0015 Información de servicio técnico

Tema:	Empaquetaduras de culata
Relativo a:	61-36225-00 / -10
Marca:	Opel
Tipo:	Agila, Astra, Combo, Corsa, Meriva, Tigra
Código del motor:	Z 12 XE, Z 12 XEP, Z 14 XEL, Z 14 XEP

Espesor de reparación ZKD 1,2 / 1,4 Opel Ecotec / Twinport / Z 12 XE / P Z 14 XEL / Z 14 XEP

Ilustración_Empaquetadura de culata con N° Reinz 61-36225

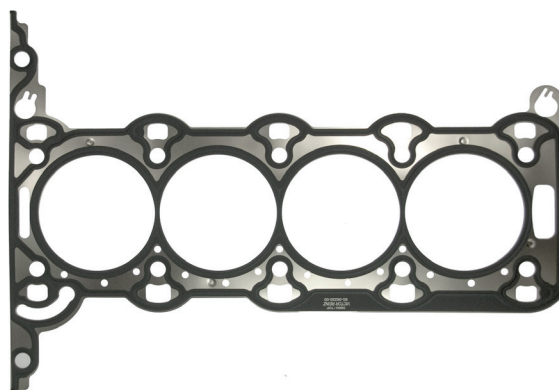
La empaquetadura de culata 61-36225-00 = Opel 56 07 837 de Dana, con su nuevo y exclusivo espesor de reparación, constituye una solución óptima para hermetizar las culatas y bloques de cilindros rectificadas.

El espesor de reparación es 0,25 mm mayor que el original. Es decir, este espesor permite obtener los mejores resultados de hermetización hasta esta medida, después de la necesaria mecanización de la superficie.

El número de referencia del espesor de reparación es **61-36225-10**.

Atención: Después del mecanizado de la culata y del bloque de cilindros, la rugosidad de superficies debe estar en una gama de tolerancias entre 7 µm y 20 µm. El valor de las ondulaciones no debe superar los 20 µm.
